DIVISIONE V – SISTEMI DI VALUTAZIONE AMBIENTALE

**Oggetto: [ID: 5534] Progetto Autostrada A14 Bologna-Bari-Taranto Tratto Bologna Borgo Panigale-Bologna San Lazzaro - Potenziamento in sede del sistema autostradale e Tangenziale di Bologna - Svincolo San Donato - Modifica configurazione di progetto.
Valutazione preliminare ai sensi dell'art. 6, comma 9 del D.Lgs. 152/2006.
Nota Tecnica.**

Fig. 1: Planimetria progetto approvato (Fonte: Tavola 3)

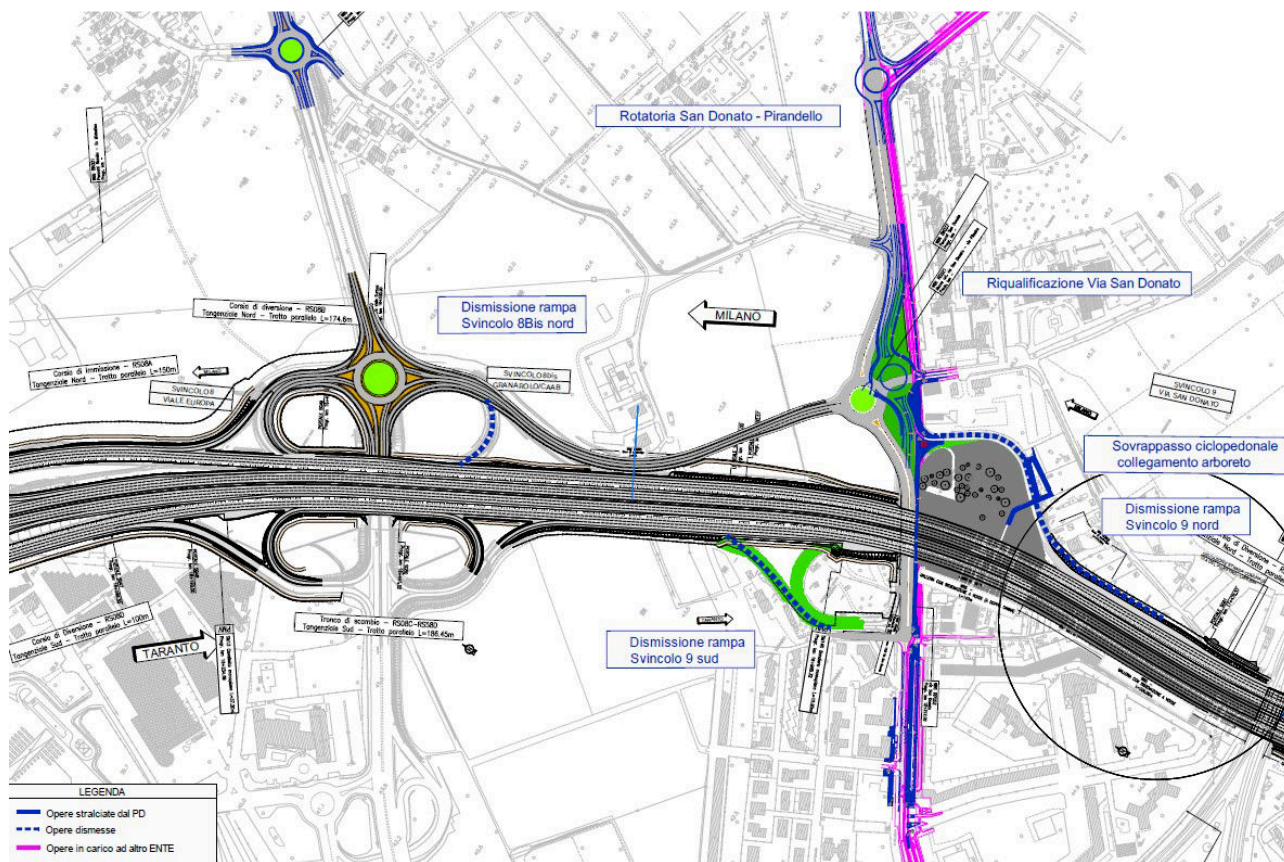
Lo svincolo n. 9 San Donato è situato lungo l'asse autostradale della A14 Bologna-Bari-Taranto, a nord-est dell'area urbana di Bologna, al km 17+016, in Comune di Bologna. Oggetto della presente valutazione preliminare è la nuova configurazione dello svincolo proposta dal Comune di Bologna in sede di Conferenza di Servizi in luogo della soluzione progettuale prevista dal progetto definitivo approvato in sede di V.I.A..

Confronto tra progetto definitivo approvato e modifica progettuale proposta

Fig. 3: Planimetria occupazione di suolo definitivo e aree temporanee a supporto dei lavori: raffronto tra progetto approvato e progetto di chiusura progetto di chiusura totale e realizzazione nuova bretella (Fonte: Tavola 4)

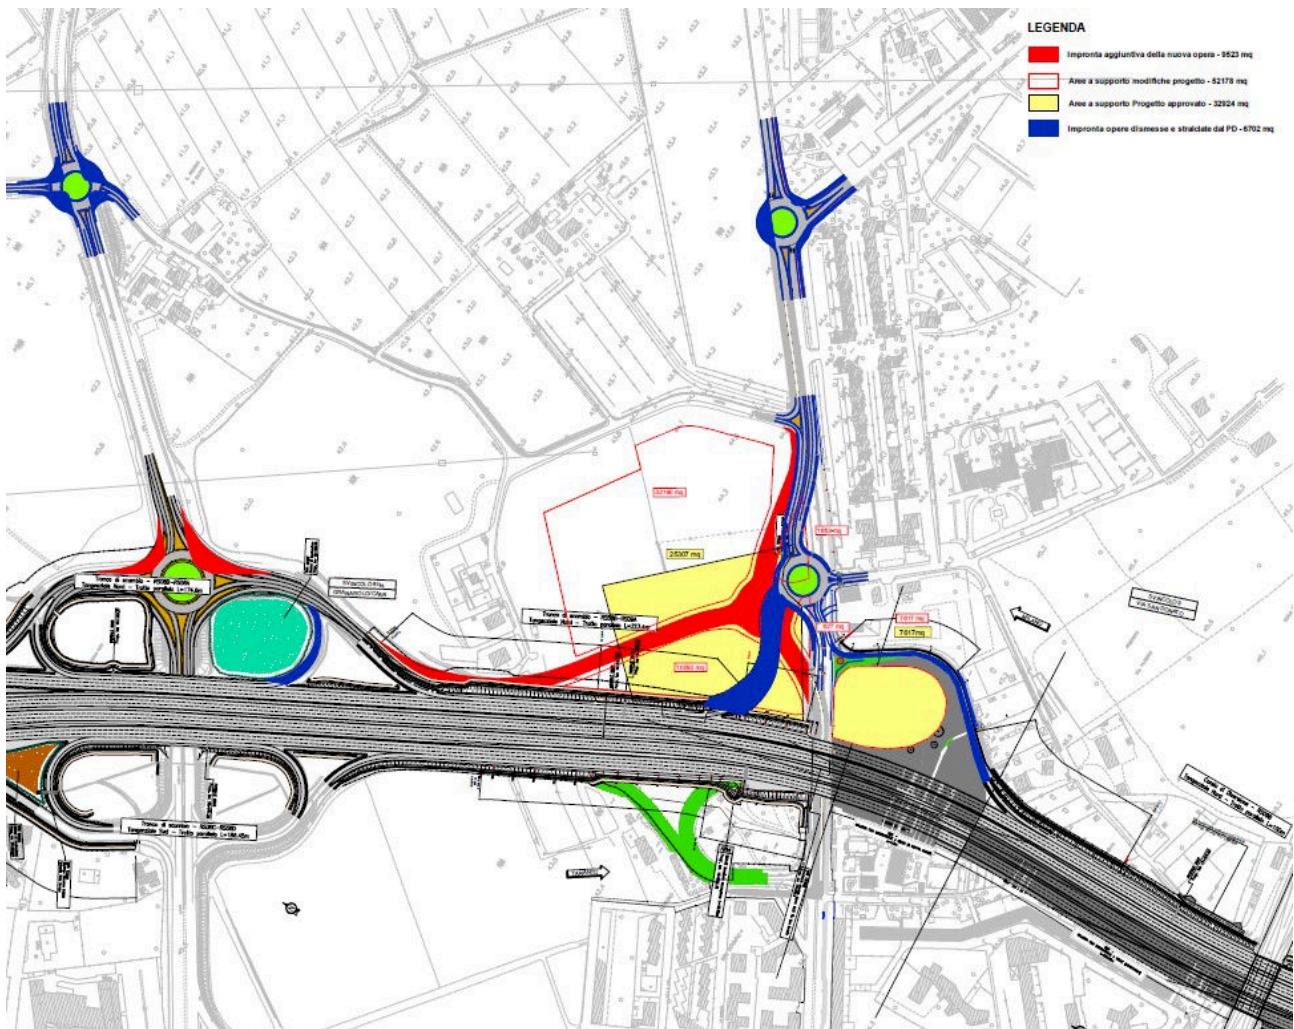
La soluzione progettuale proposta necessita di ulteriori espropri per un'area complessiva di circa 9.500 mq per la realizzazione della nuova bretella, in larga parte compensata dal recupero di circa 6.700 mq per la dismissione di due rampe di svincolo esistenti e la mancata realizzazione di una rampa di svincolo e due rotonde previsti nel progetto approvato.

Il progetto approvato prevedeva due aree di cantiere nelle immediate vicinanze dello svincolo. La nuova bretella di collegamento interferisce con una di dette aree, che è stata pertanto suddivisa in quattro aree che, prese singolarmente presentano una superficie inferiore, ma, complessivamente, presentano una superficie superiore, a compensazione della minor efficacia dovuta alla frammentazione della stessa; l'altra area è rimasta invariata. Dette aree cantiere saranno oggetto di interventi di ripristino al termine della fase realizzativa.
